Drucksachennummer: DS-23/0353-1
Drucksachenart: Drucksache
Öffentlichkeitsstatus: öffentlich

Beschluss über das Flächenentwicklungskonzept mit Schwerpunkt touristische Entwicklung "100 Jahre Haffbad Ueckermünde 2027"

1 - Flächenentwicklungskonzept - Abstimmung zu offenen Punkten laut Stellungnahme der Fraktionen (öffentlich)

Abstimmung zu offenen Punkten laut der Stellungnahme der Fraktionen

5.2.8 Verstärkung Kanalweg bis zur Belliner Straße

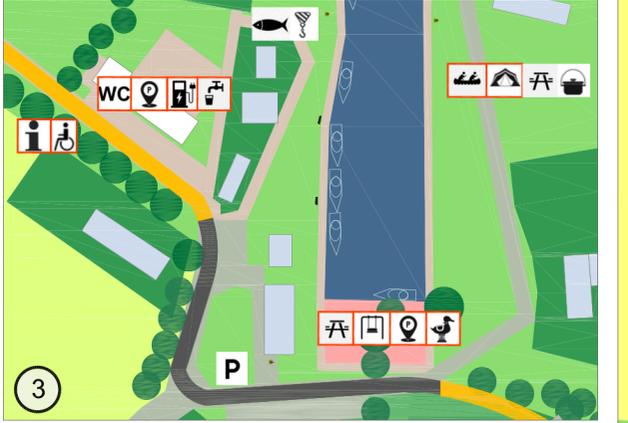
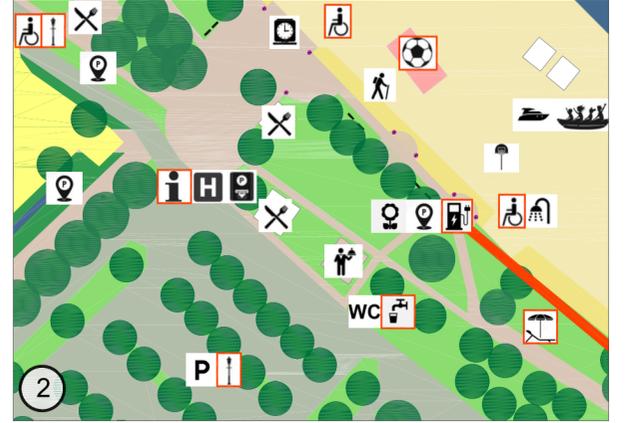
<p>noch zu Seite 17</p>	<p>Grundsätzlich: Wohnstraßen als Mischverkehrsflächen ! Keine 8 - 10 m breite Straßen erforderlich! Verkehrsberuhigte Bereiche, auch im Bereich Potentialfläche für Kur-/bzw. Rehaklinik</p>	<p>Auch das städtebauliche Konzept hält Wohnstraßen als Mischverkehrsfläche und einer Raumbreite von 6 m für ausreichend. Zu einem anderen Ergebnis kommen wir für die Erschließungsstraße von der Landesstraße (Belliner Straße) über Schäferweg und Kanalweg bis zum ehemaligen Gutshof. Hier spricht allein schon die Länge von 1.300 m gegen eine Einstufung als Mischverkehrsfläche. Die Festsetzung von 10 m Straßenraumbreite bedeutet nicht, dass die 10 m für den Verkehr allein genutzt werden. Darin sind auch Grünstreifen wie Baumreihen vorgesehen, die ja teilweise bereits vorhanden sind. Außerdem kann der Rad- und Fußverkehr vom Kfz-Verkehr getrennt werden. Die Verkehrs- erschließung in der Potentialfläche Kur-/Rehaklinik ist nicht Gegenstand des städtebaulichen Konzeptes.</p>	<p>Die Straße ist keine reine Wohnstraße, wenn die Kurklinik errichtet werden sollte. Die Ausführungen der Planerin sind Empfehlungen. Bei Errichtung der Kurklinik ist dann ein Verkehrskonzept zur Erschließung erforderlich, worin die Verkehrsmengen ermittelt werden. Erst daraus ergibt sich die erforderliche Verkehrsraum- breite. Empfehlung: Planerin soll ihre Ausführungen als Vorschlag formulieren.</p>

Abb. 5: Lichter Raum von 2 m für Radwege beim Begegnungsfall laut ERA

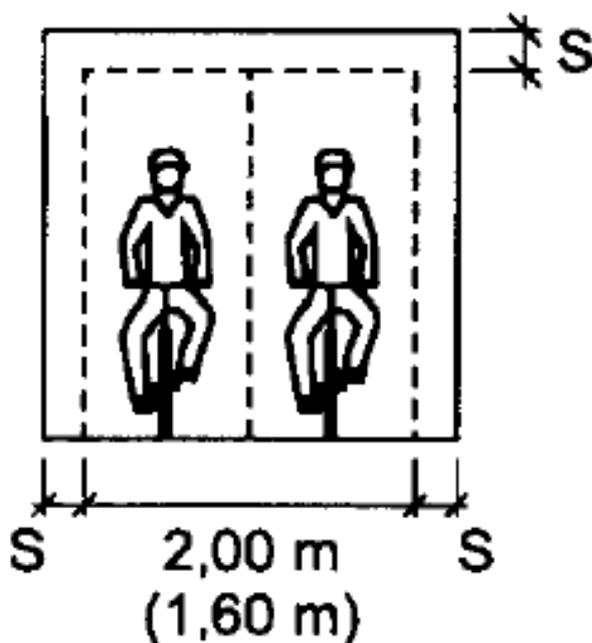
<u>Seite 11</u>				
Formulierung „bis zur Abpflanzung Berndshof und weiter entlang der Ackerkante bis zum straßenbegleitenden Radweg an der L31 in 4 m Breite barrierefrei ausgebaut werden.“	Breite prüfen!	Erläuterung siehe Anhang	Wegbreite so lassen?	
<u>Seite 13</u>				
Formulierung „Es sollte ein Konzept erstellt werden, welches eine Kombination aus Shuttlebetrieb und P+R-Plätzen (park and ride) im Stadtzentrum prüft,“	und in der Peripherie!	Peripherie wird ergänzt	ok	
<u>Seite 15</u>				
Zu den Worten: „geplante“ und „Stehrevier“	geplanten und?	wird korrigiert	ok	
<u>Seite 16</u>				
Formulierung „Mit Revitalisierung des Gutes Neuendorf sollten Einrichtungen zur Naturbildung wie Streichelzoo, interaktive Informationsvermittlung zum Bäuerlichen Leben, zum	Diese Einrichtungen waren vorhanden, wurden aber durch den derzeitigen Eigentümer nicht weiter betrieben und gepflegt. Diese städtebaulichen Betrachtungen	Die Revitalisierung des Bauernhofes war Bestandteil der Aufgabenstellung. Die einzelnen Nutzungsvorschläge werden gestrichen. Um den Part komplett auszugrenzen bedarf es einer geänderten Aufgabenstellung.	Soll das Konzept städtebauliche Komponenten enthalten? Sollen private Flächen überplant werden?

Gemäß Aufgabenstellung soll ein Rad- und Wanderweg entstehen. Unter Punkt 3.5 der Empfehlungen für Radverkehrsanlagen (ERA 2010) steht: „Bei geringem Radverkehrsaufkommen kann, sofern beim Begegnungsfall Anhänger- Anhänger der Sicherheitstrennstreifen befahrbar ist, ausnahmsweise das Mindestmaß von 2,00 m angewandt werden.“ Da mit der Nutzung des Weges im zwei Richtungen zu rechnen ist, wurde diese Mindestausbaubreite von 2,0 m für den Radweg empfohlen.

Eine Breite von 2,0 m für den Gehweg wurde als Mindestmaß empfohlen um den Begegnungsfall abzusichern und einen Begrenzungstreifen einrichten zu können.

Unter Abwägung aller vorhergehenden Informationen wird weiterhin eine Gesamtwegbreite von 4 m empfohlen.
